(議題3) 撤去手順の見直し

- (1) 水位低下装置の設置について
- (2) みお筋部撤去の手順見直しについて

【撤去手順の見直しについて】

貯水池平面図 S=1/1,500

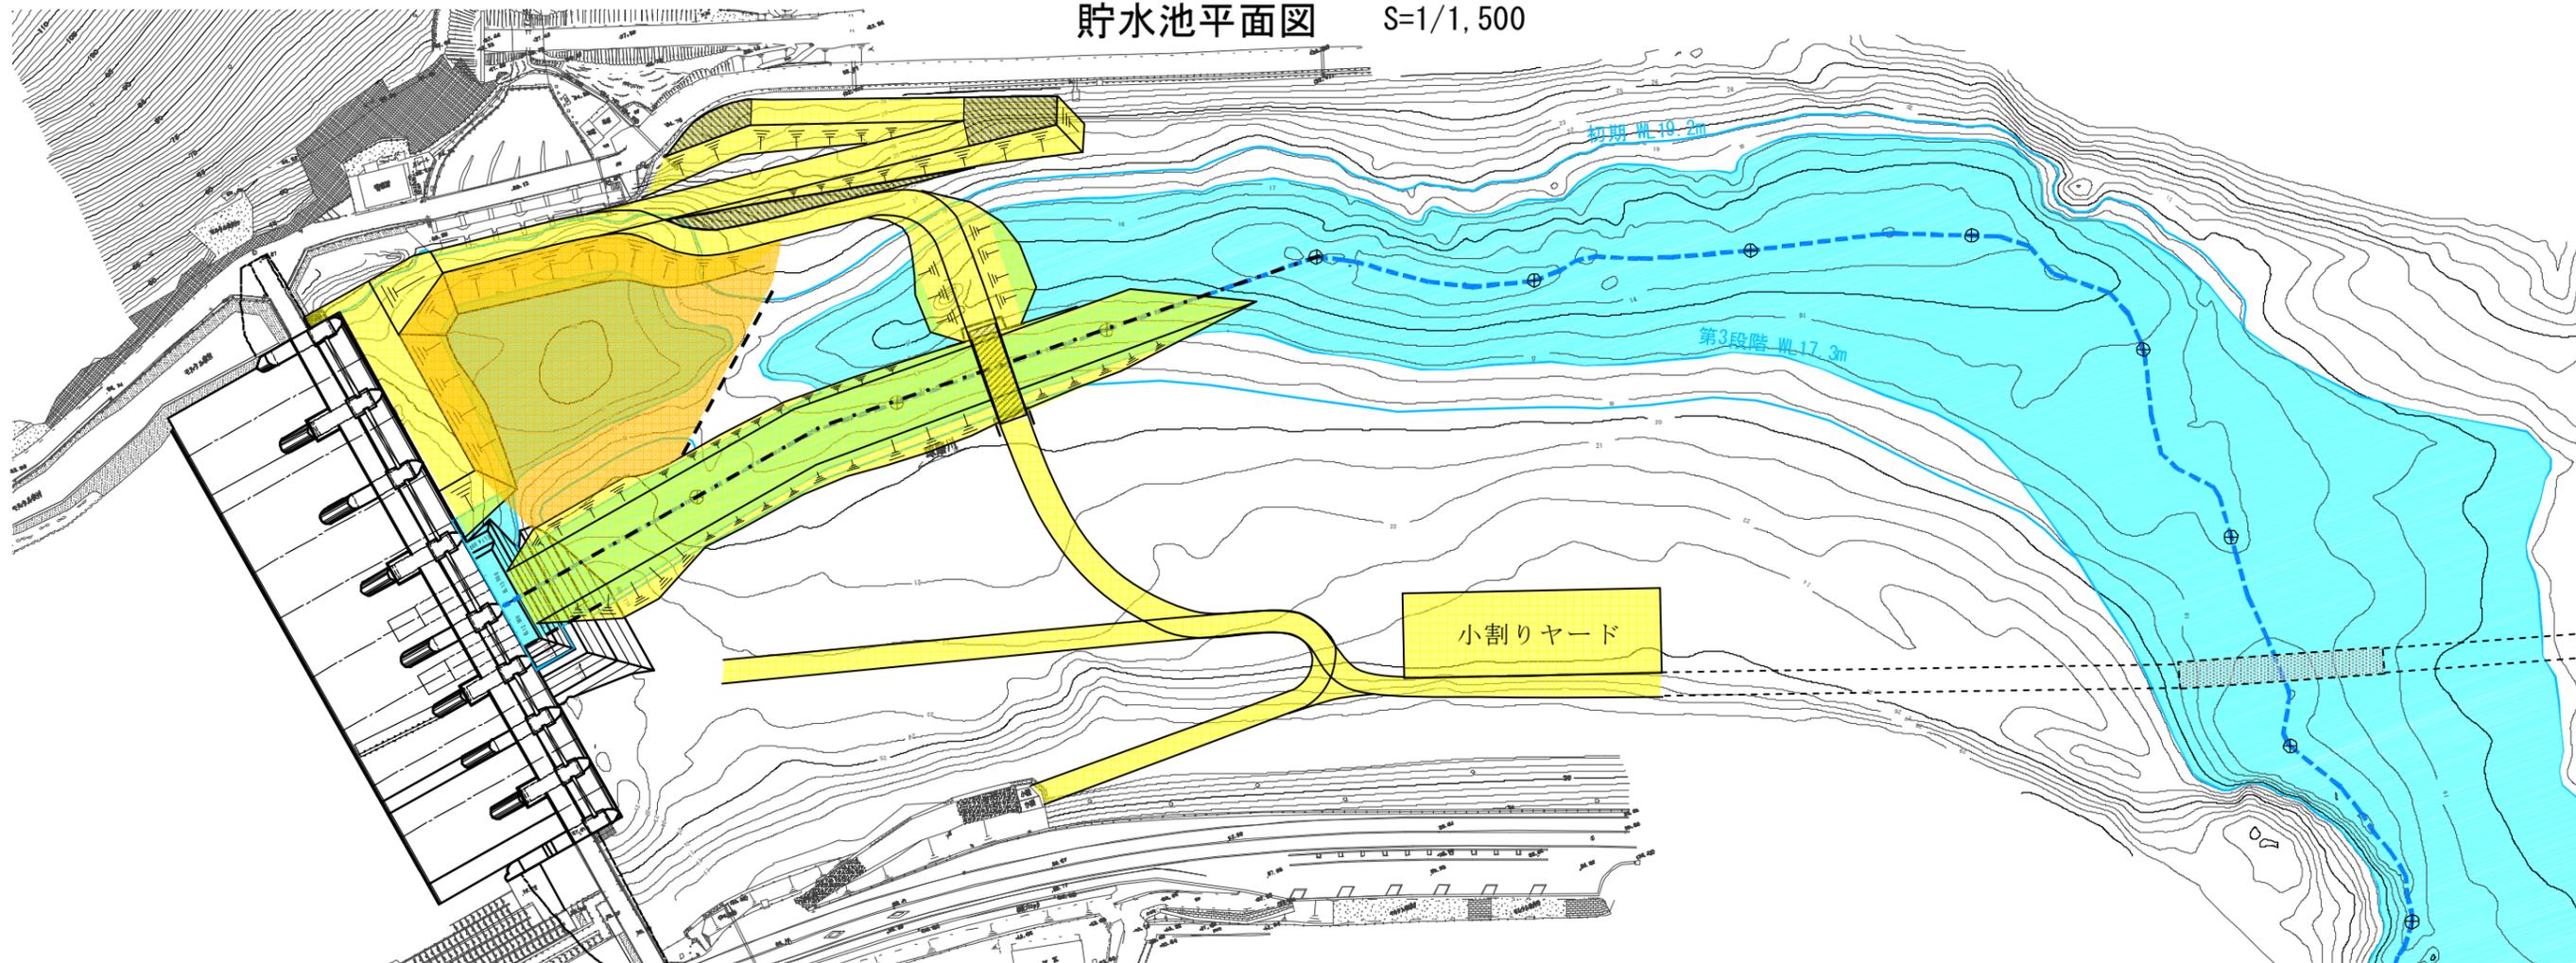
見直し案における平成 25, 26 年度のダム貯水池内の仮設備全体配置図を、図-2.6 に示す。

この期間にはダム上流に施工ヤードを設置するため、当初のダム上流仮橋位置をダム直上流に変更し、施工ヤードへのアクセスを容易にするとともに、破碎殻を既設導水トンネルに埋め戻すための運搬路もダム直上流に変更する。
